改善箇所説明図

基準不適合発生箇所

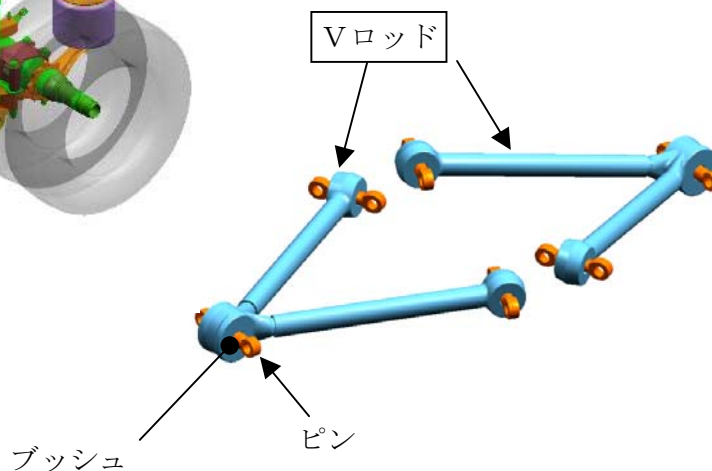
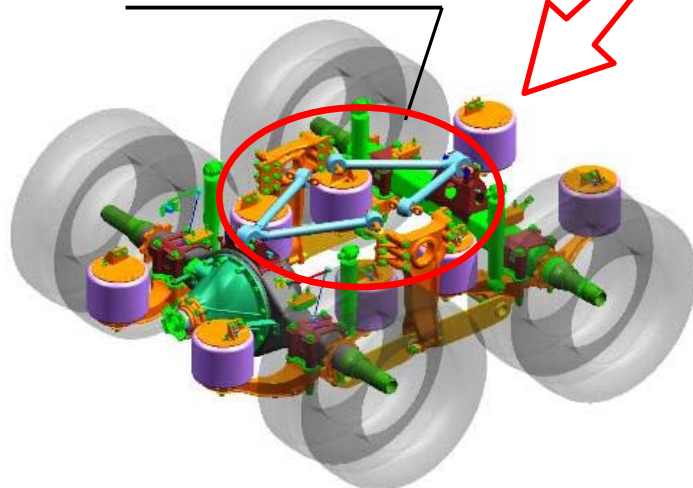
空気ばね緩衝装置付大型トラックにおいて、後車軸を車枠に固定するVロッドのブッシュ寸法が不適切なものがあるため、段差乗り越えなどの大きな変動等を繰り返し受けると、ブッシュ外周が磨耗することがある。そのため、そのままの状態で使用を続けると、Vロッドが損傷し、最悪の場合、走行安定性が損なわれるおそれがある。

改善の内容： 全車両、Vロッドを良品と交換する。
